改善箇所説明図

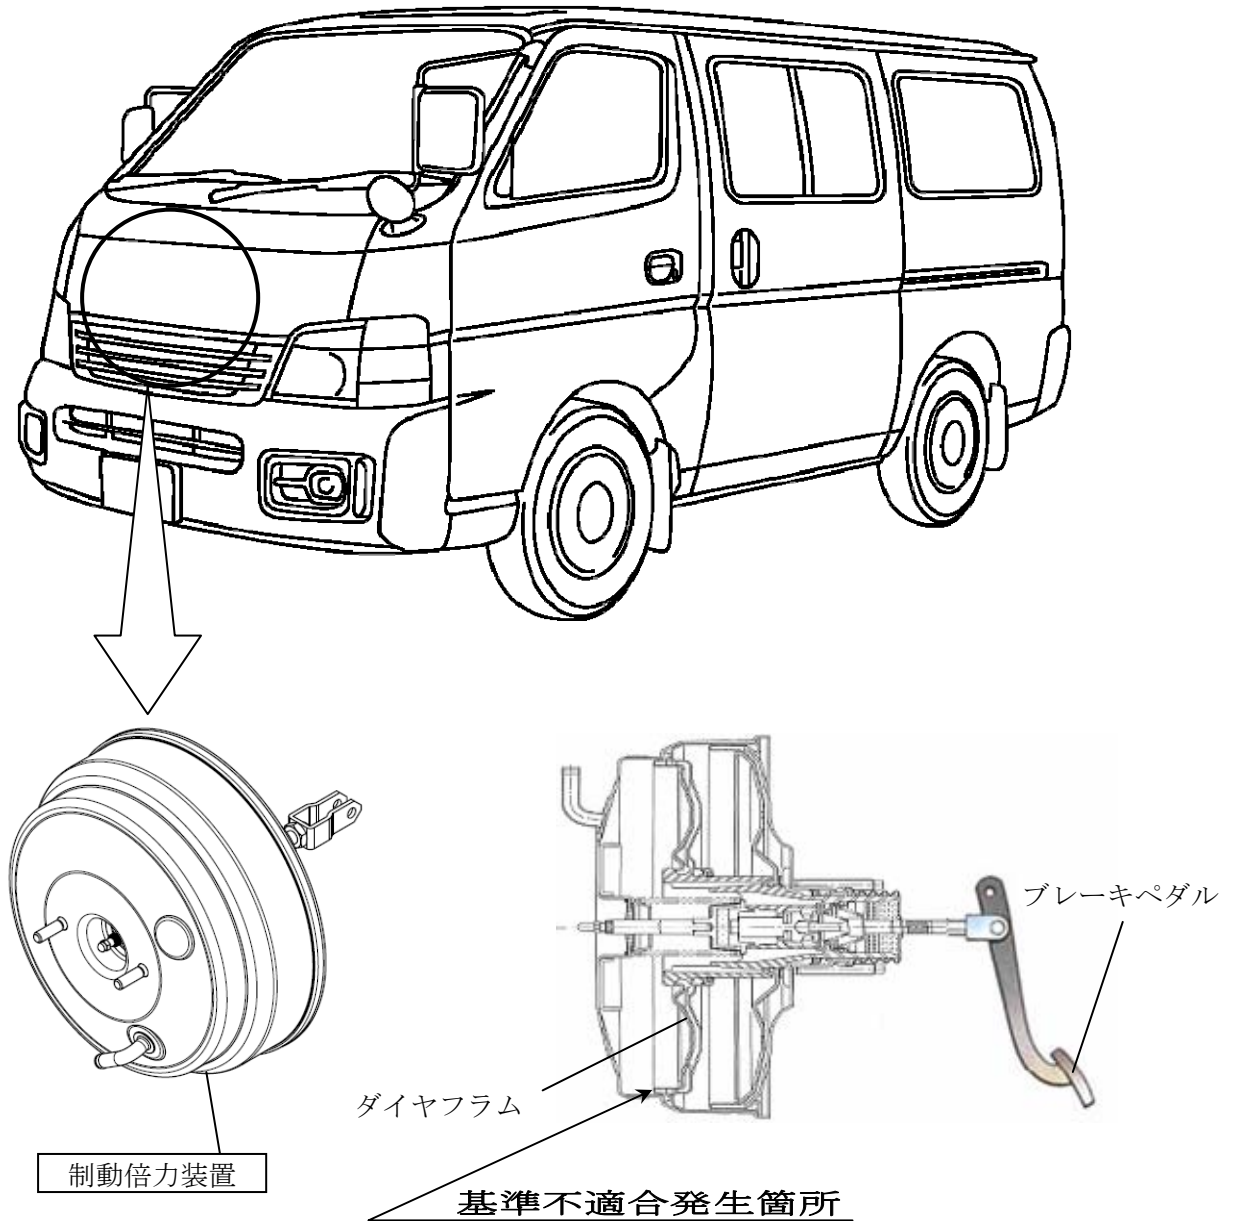
制動倍力装置の製造時に、当該装置内部のダイヤフラムに傷がついたものがある。そのため、そのままの状態で使用を続けると傷が貫通し、最悪の場合、ブレーキペダルの操作力が増大し、制動距離が長くなるおそれがある。

全車両、制動倍力装置を良品に交換する。

識別：銀色のシールをモデルナンバープレートの右横に貼り付ける。
